AÐALSKIPULAG AKUREYRAR 2018-2030

Breyting á aðalskipulagi: Breyting nr. 1:
Hólasandslína 3 - lega við Akureyrarflugvöll

Aðalskipulag Akureyrar 2018-2030

Hólasandslína 3 - lega við Akureyrarflugvöll

SÉRUPPDRATTUR
AKUREYRI - ÞÉTTBÝLI

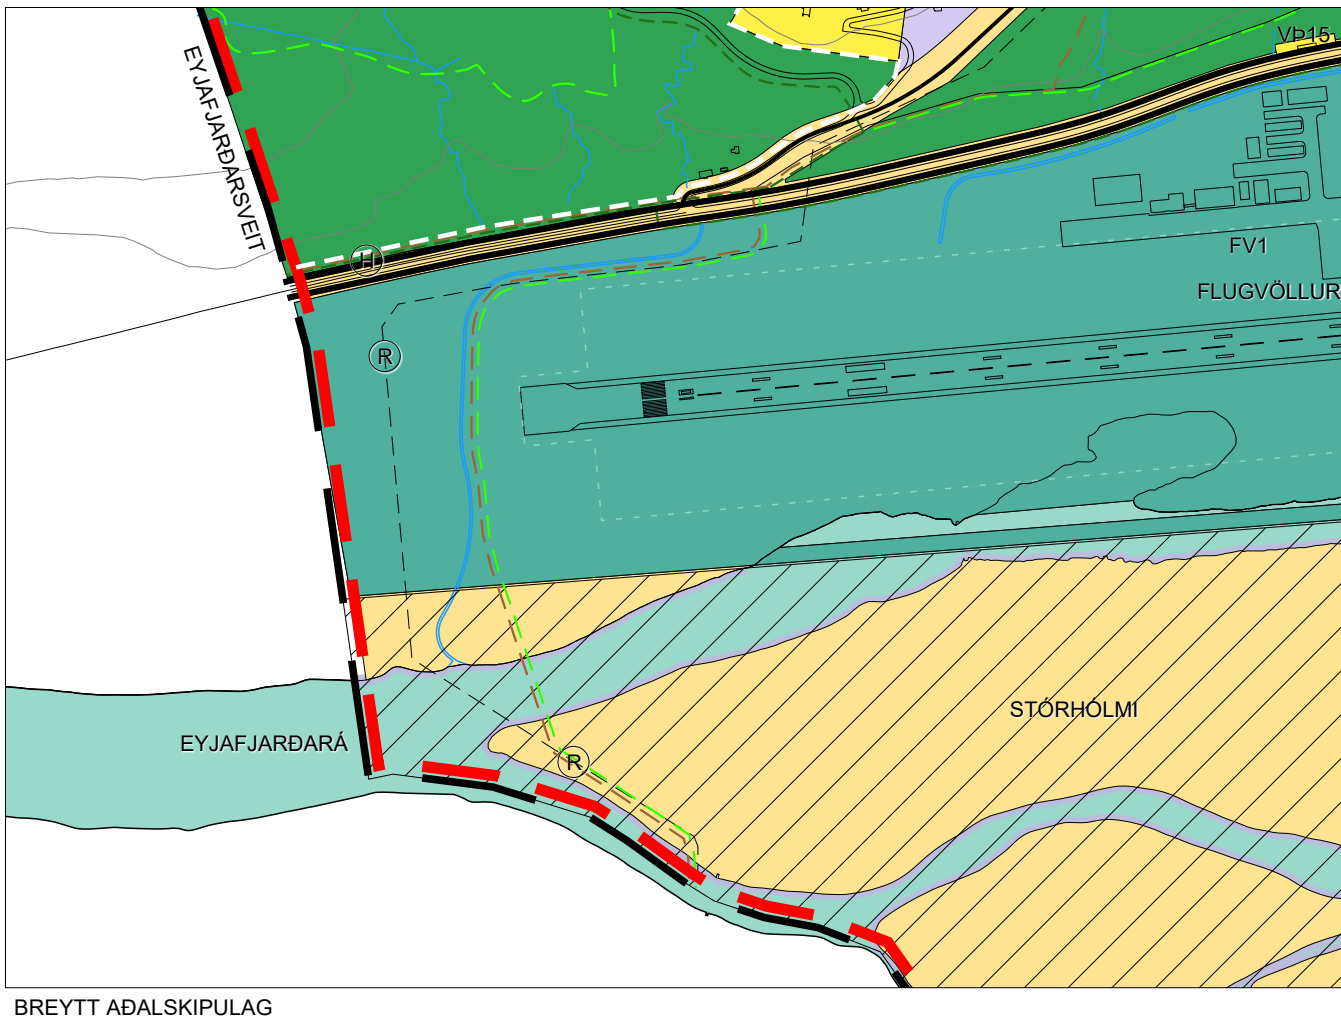
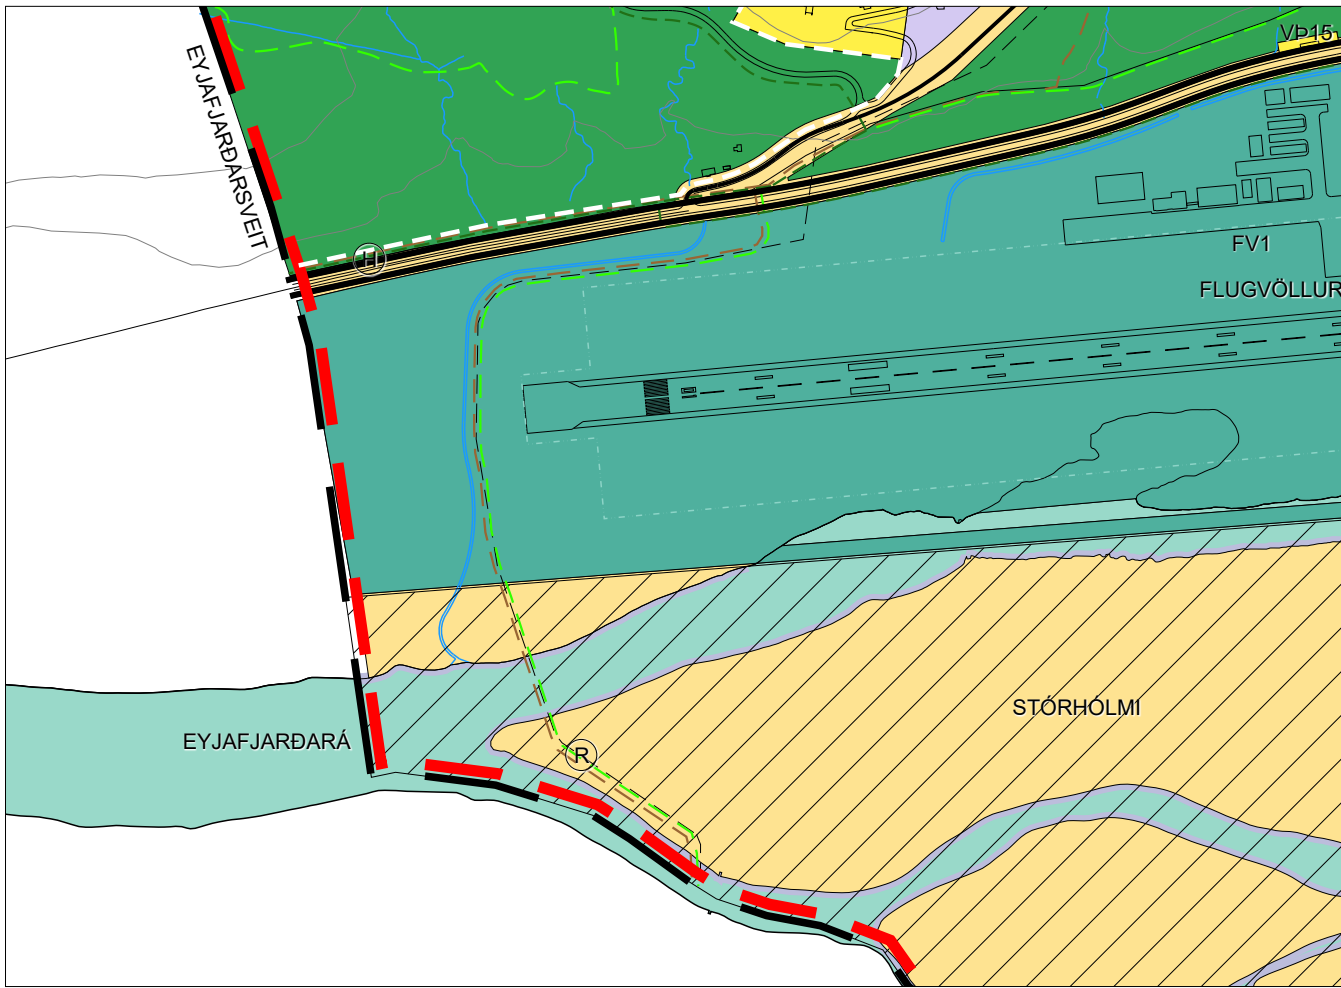
Gert er ráð fyrir að Hólasandslína 3 (jarðstrengur) færist um 100-130 m til suðurs á um 600 m kafla við suðurenda flugbrautar Akureyrarflugvallar. Þverun vestustu kvíslar Eyjafjarðarár færist lítillega til suðurs vegna þessa.

Ástæða breytingarinnar er að núverandi lega strengsins er innan skilgreinds RESA svæðis sem gæti valdið því að tenging við aðflugsljós (við Hvamm og Brekku) detti út og þannig takmarki aðflug úr suðri. Einnig er talin hættu á því að segulsvið frá jarðstrengnum hafi áhrif á tæki og búnað flugvallarins með þeim afleiðingum að aðflugsgæisli gefi rangar upplýsingar.

Legu Hólasandslínu 3 við suðurenda flugbrautar Akureyrarflugvallar er breytt.
